Reactienota project: Herinrichting Rijksstraatweg in Baambrugge

Inloopavond 17 juni 2024

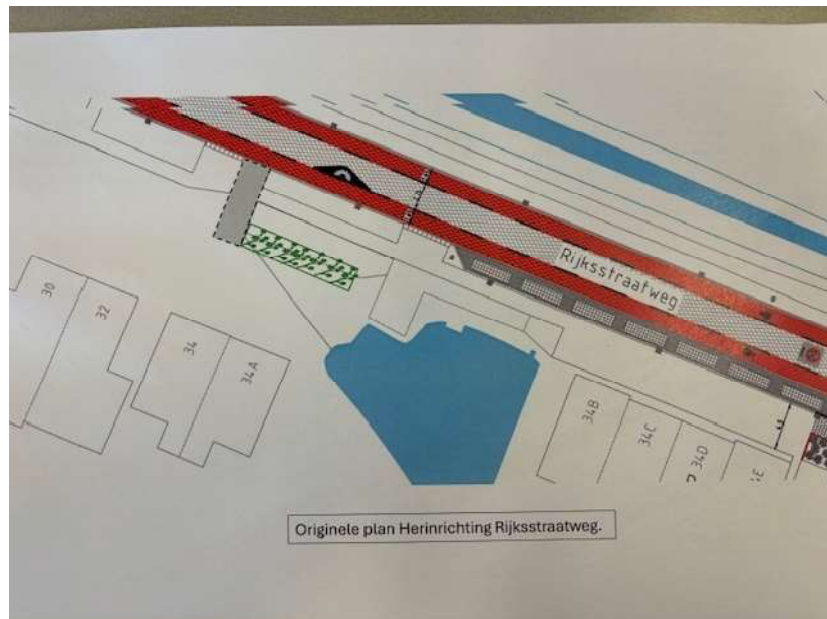
38	<p>Bij deze wil ik bezwaar maken tegen de herinrichting Rijksstraatweg Baambrugge / Abcoude;</p> <p>Wij hebben gronden in Baambrugge en die willen we makkelijk en veilig bereiken zonder verdere obstakels en versmallingen. Drempels zorgen voor optrekken en afremmen en bij landbouw en vrachtverkeer geeft dit veel meer impact op de omgeving als personenwagens.</p> <p>Wij moeten terug van 40 km/u naar 15 km/u over een drempel, om zonder schade aan machines en bestuurders deze te nemen. Dit geeft veel geluidsoverlast en extra milieu belasting, dit terwijl personenauto's dit amper merken, dus geen extra drempels en bestaande opknappen en vlakker maken!</p> <p>Ook de aanleg van een extra trottoir bij Baambrugge is een heel slecht plan omdat het veel te smal wordt om te passeren en de auto's die niet Baambrugge in hoeven te gaan als de brug open staat kunnen er niet meer langs vanaf Loenersloot gezien en moeten aansluiten in de rij, zeer onwenselijk lijkt mij!</p>	<p>Zie reactie op vraag 28</p> <p>Toegestane maximum snelheid is 30 km per uur. Verder zie antwoord op vraag 33 punt 1.</p> <p>Zie antwoord op vraag 3 punt 4.</p>

<p>Dit geeft irritatie en daardoor meer agressie en oponthoud in het verkeer dus een heel slecht plan.</p> <p>De fietspaden verbreden geeft de aso wielrenners nog meer ruimte en mensen gaan naast elkaar fietsen wat tot gevaarlijke situaties leidt.</p> <p>Mijn voorstel is om de snelheid met metingen te controleren, levert ook nog leuk geld op voor de gemeente.</p> <p>De weg is prima zoals die is, dus gewoon zo laten en op tijd het asfalt weer strak maken zodat het een veilige en mooie route blijft.</p>	<p>Zie antwoord op vraag 1 punt 5.</p>
39	<p>Hierbij dien ik bezwaar in tegen de voorgenomen herinrichting van de Rijksstraatweg te Baambrugge en wel om de volgende redenen.</p> <p>De versmalling van de CP van der Leestraat naar nieuwbouw bij Zagt wordt te smal om vrachtverkeer, bussen en landbouwvoertuigen te laten passeren. Hierdoor wordt een file gecreëerd. Als de brug open gaat kan er helemaal niets meer doorrijden. Zelfs geen doorgaand verkeer. De brug is juist verbreed om de verkeersdoorstroming te versnellen. Nu gaan we dit weer belemmeren. Mijn voorstel is om camera's op te hangen.</p> <p>Heeft de gemeente een stikstof vergunning? Dit kan ik nergens terugvinden.</p> <p>Geluidsoverlast bij de brug door aanpassing van het wegdek. (klinkers motief) Je zou van de gemeente verwachten dat ze ondernemers op de juiste en tijdige manier zouden informeren. Er is totaal geen overleg geweest.</p> <p>Ik verwacht van de gemeente dat ze fatsoenlijk met de financiën omgaan. De weg is recentelijk voor veel geld opgeknapt, dit wordt nu weer teniet gedaan.</p>	<p>Zie reactie op vraag 28</p> <p>Zie antwoord op vraag 3 punt 4.</p> <p>Bij de technische uitwerking van het plan worden noodzakelijke vergunningen aangevraagd.</p> <p>Zie antwoord op vraag 33 punt 3.</p>

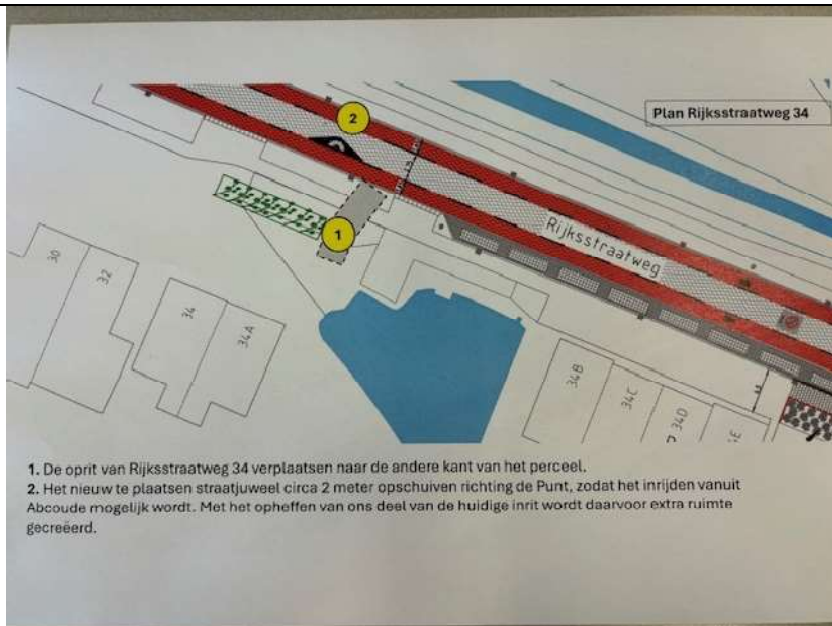
1. We willen graag de oprit verplaatsen naar de andere kant van het perceel.
2. De huidige oprit bij de vijver kunnen we hiervoor niet gebruiken. Om een goede inrit vanuit Abcoude te houden, zou het nog te plaatsen straatjuweel aan dezelfde kant van de weg circa 2 meter richting De Punt moeten worden geplaatst.
3. We zouden graag de heg verplaatsen tot aan het voetpad, zodat het struikje groen bij de voortuin getrokken kan worden, net als bij onze andere burens.
4. We zijn voorstanders van bomen in de stukken groen tussen het voetpad en de Rijksstraatweg. Vanwege zonnepanelen geen hoge bomen plaatsen. Bij de vijver geldt dat ook, daar moet voldoende licht komen voor een goede waterkwaliteit.

1. De oprit van Rijksstraatweg 34 verplaatsen naar de andere kant van het perceel.
2. Het nieuw te plaatsen straatjuweel circa 2 meter opschuiven richting de Punt, zodat het inrijden vanuit Abcoude mogelijk wordt. Met het opheffen van ons deel van de huidige inrit wordt daarvoor extra ruimte gecreëerd.

3. We zouden graag de heg verplaatsen naar het voetpad, zodat het stukje groen bij de voortuin getrokken kan worden, net als bij andere burens aan de Rijksstraatweg.

1. Een nieuwe inrit kunt u aanvragen. Hierbij verwijzen wij naar: https://gemeente.derondevenen.nl/Wonen_en_leven/Parkeren_verkeer_en_vervoer/Parkeren/Uitweg_aanleggen_of_wijzigen

2. Zie antwoord 2 punt 2.
Mocht later het straatjuweel toch geplaatst worden, dan wordt het straatjuweel zodanig opgeschoven dat de markering (driehoekige vorm witte verf op tekening aangegeven als zwarte driehoek rondom juweel) begint bij de bestaande inrit. Hierdoor ontstaat ruimte om later de nieuwe oprit aan te leggen.

3. Dit is openbare grond. U kunt een verzoek indienen om de strook groen te kopen of huren. Hierbij verwijzen wij naar: https://gemeente.derondevenen.nl/Wonen_en_leven/Wonen_verhuizen_en_duurzaamheid/Groene_leefomgeving/Openbaar_groen/Openbaar_groen_kopen_of_huren

4. De bomen staan op ruime afstand van de woningen en vijver. Wij verwachten geen nadelige gevolgen voor de opbrengst van zonnepanelen en/of de waterkwaliteit van de vijver.
